改善箇所説明図

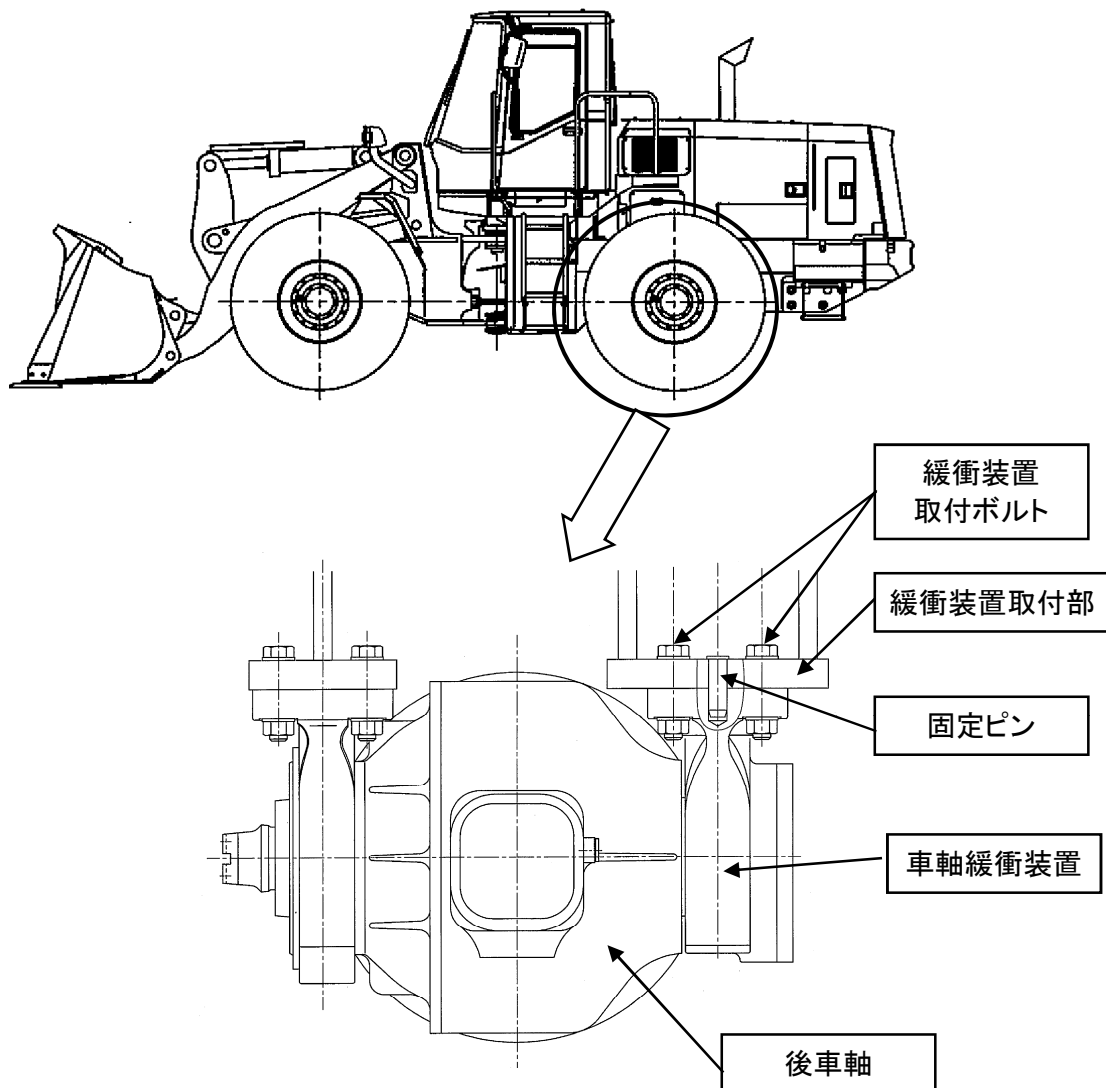
後車軸の緩衝装置取付け部において、固定ピン取付け穴の加工が不適切なため、当該取付け部にずれが生じる場合がある。そのため、そのまま使用続けると、緩衝装置取付けボルトが折損し、走行不能になるおそれがある。

全車両、緩衝装置取付けボルトを対策品に交換する。

識別：緩衝装置取付ボルト(黒色)に白ペインとで印を入れる。
